Neuer Reparatursatz zur SN 4220

Nach erfolgreicher Einführung der ECO Drum Bremsbackengeneration bei SN 4218 erfolgt jetzt sukzessive die Umstellung der Bremse SN 4220.

Reparatursatz Bremsbackengruppe mit Zugfedern

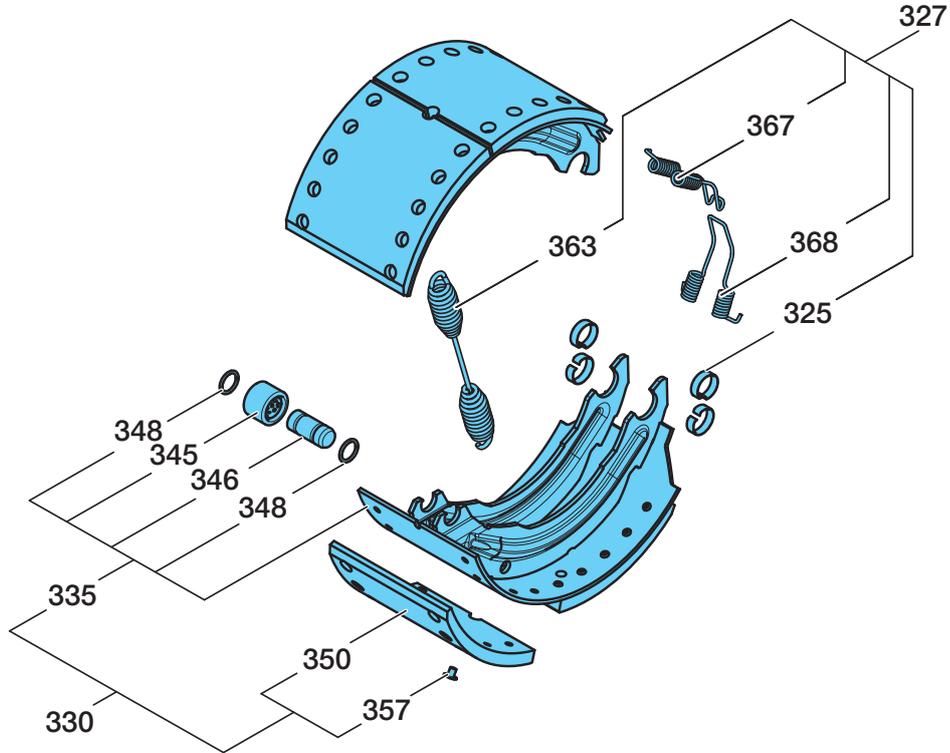
bisher	=>	neu
Bremsbackengruppe		
05.091.27.82.1	=>	05.091.47.04.1
Reparatursatz Bremse		
09.801.02.38.0	=>	09.801.07.49.0
Reparatursatz in Gitterboxen		
99.00.000.6.02	=>	99.00.000.6.23
99.00.000.6.03	=>	99.00.000.6.24

Reparatursatz SN 4220	
			bisher	neu
			09.801.02.38.0	09.801.07.49.0
Pos.	Benennung	Menge		
327	Reparatursatz Bremse SN 42.. Zugfedern und Hakensprengringe (C-Klammern)	1	09.801.02.44.0 Pos. 325, 363, 367, 368 inkl. Pos. 315, 364 *	09.801.06.79.0 Pos. 325, 363, 367, 368
330	Bremsbackengruppe, mit Belag	4	05.091.27.82.1 Pos. 335, 350, 357	05.091.47.04.1 Pos. 335, 350, 357

Formbleche (03.167.23.09.0 / Pos. 315) und Zugfedern (03.397.44.06.0 / Pos. 364) sind nicht mehr in dem neuen Reparatursatz enthalten. Bitte separat bestellen.

Bedarf pro Achse:
4x 03.167.23.09.0 / Pos. 315 und 8x 03.397.44.06.0 / Pos. 364
